# 第七章 環境保護對策之檢討及修正，或綜合 環境管理計畫之檢討及修正

## 7.1 環境保護對策檢討及修正

原環說及本次變更施工前及施工期間海域環境保護對策之調整及新增內容對照說明詳表 7.1-1、表 7.1-2 所示。

圖 1 本次變更水下聲學監測配置示意圖

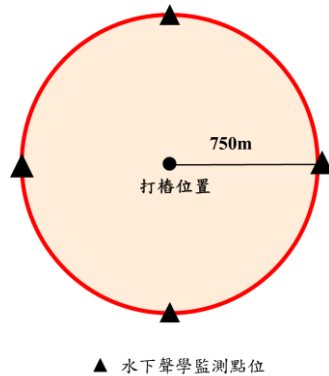
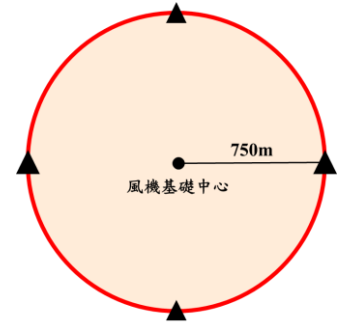
打樁期間將於距打樁位置 750 公尺處四個方位(圖 1)，全程執行設置水下聲學監測設施，持續偵測是否有鯨豚在附近活動。

#### (三) 本次變更調整第(五)條第 1 項內容：

施工期間將以風機基礎中心點為該機組 750 公尺執行水下噪音 4 處 160 分貝承諾限值及聲學監測基準點，於 750 公尺處選擇合理位置設置 4 座水下聲學監測設施並分布於 4 個方位，並將依照環檢所公告之「水下噪音測量方法(NIEA P210.21B)」確實辦理。

圖 7.1-1 海龍案(本案)、大彰化案及海鼎案聯合設置鳥類監測系統示意圖  
(變更後)

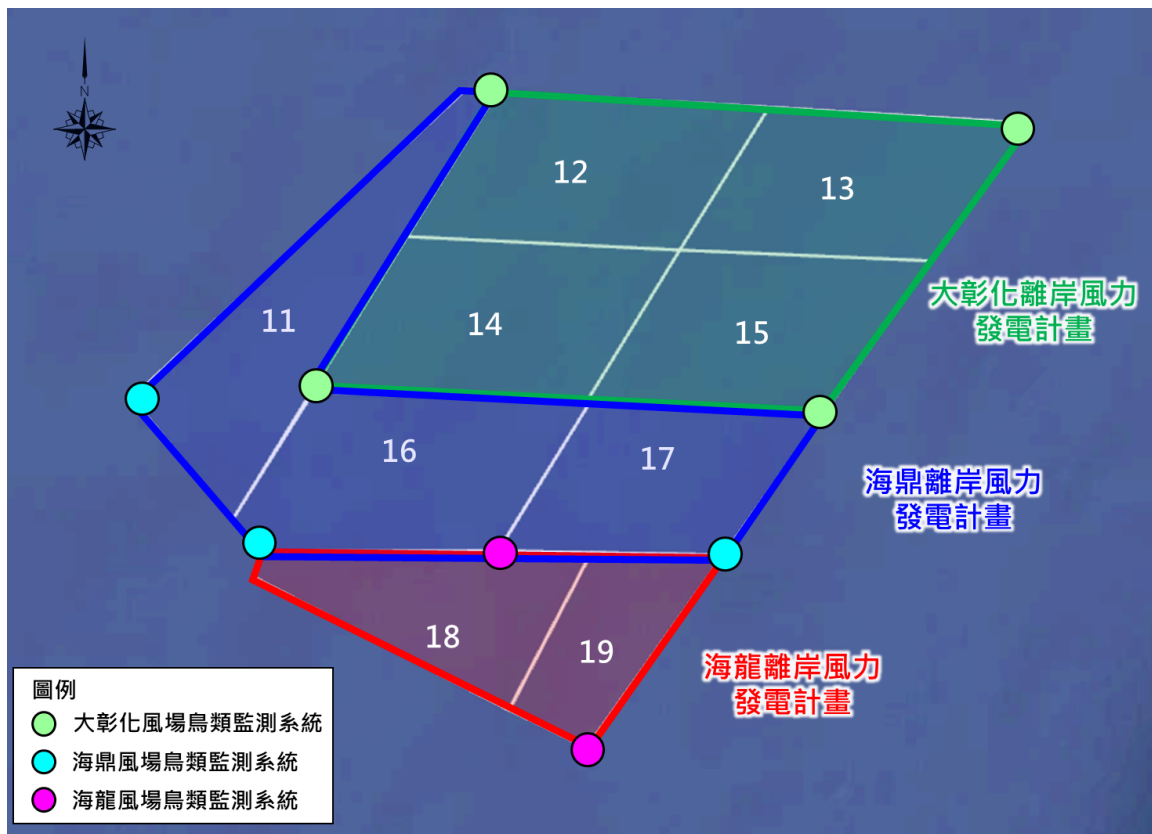
項目	原環說環境保護對策	本次變更環境保護對策
鳥類生態	<p>(一) 降低風機撞擊效應</p> <p>依歐洲經驗，風機上若設置太多警示燈光有吸引鳥類靠近之虞，風機架設完成後，將於風場最外圍之風力機組設置航空警示燈，實際設置數量需依屆時所規劃之風力機組配置而定。<u>警示燈光以符合民航局「航空障礙物標誌與障礙燈設置標準」設置，並取得民航局同意函，燈具選擇可切換紅白光且閃爍頻率為 20~40fpm 的 LED 燈，以減少吸引鳥類靠近的可能性。依據民航局頒布之『航空障礙物標誌與障礙燈設置標準』第十七條規定，風力發電機支撐結構物應使用 A 型中亮度障礙燈，其設置應符合水平方向設置間距應不超過九百公尺且位於最角落或最外圍之發電機支撐結構物應予設置，故未來本計畫將於風場最外圍之風力機組設置航空警示燈，設置數量需依屆時所規劃之風力機組配置而定。</u></p> <p>(二) 觀測風場中鳥類活動</p> <ol style="list-style-type: none"> <li>1. 將擇一海上變電站，設計適當空間做為研調平台，開放給相關單位，方便日後各項研調計畫或監測作業使用，例如架設雷達、紅外線攝影機等進行鳥類觀測調查或海上鯨豚調查研究。此項作為確實可方便相關單位進行研究調查工作，對於臺灣海域生態或海上鳥類生態環境的了解確有幫助性，可視為本計畫之環境友善作為，也可提升臺灣海域或海上鳥類生態環境了解。</li> <li>2. 本計畫將於風場適當地點安裝至少 1 個高效能雷達，並將回傳資料處理。監測資料會公開於本開發單位網站。</li> <li>3. 風場將擇三處適當位置設置高效能錄影機，記錄風場內鳥類的活動。</li> <li>4. 海龍案(本案)、大彰化案及海鼎案將聯合設置鳥類監測系統，將於每個風場中設置一處監測系統，包含熱影像、音波麥克風及高效能雷達等儀器或屆時更高效能監視系統，以觀測鳥類活動情形。三開發集團亦將共享監測結果，以分析不同方向之鳥類活動情形，初步規劃可能設置位置示意圖詳圖 7.1-1，實際設置位置將依據風場設置的順序以及風機配置選擇適切位置。</li> <li>5. 若風場位於主要的鳥類遷徙路徑，則於取得電業執照之次年度執行一次鳥類繫放衛星定位追蹤作業或雷達調查分析。之後每 5 年進行一次相同作業。</li> </ol>	<p>本次變更調整第(一)條內容如下：</p> <p>(一) 降低風機撞擊效應</p> <p>依歐洲經驗，風機上若設置太多警示燈光有吸引鳥類靠近之虞，風機架設完成後，將於風場最外圍風力機組設置最少之航空警示燈，實際設置數量需依屆時所規劃之風力機組配置而定。依民航局最新頒布之「航空障礙物標誌與障礙燈設置標準」設置航空警示燈，並取得民航局同意函，燈具選擇可同步閃光的航空警示燈，以減少吸引鳥類靠近的可能性。</p> <p>(刪除)</p>
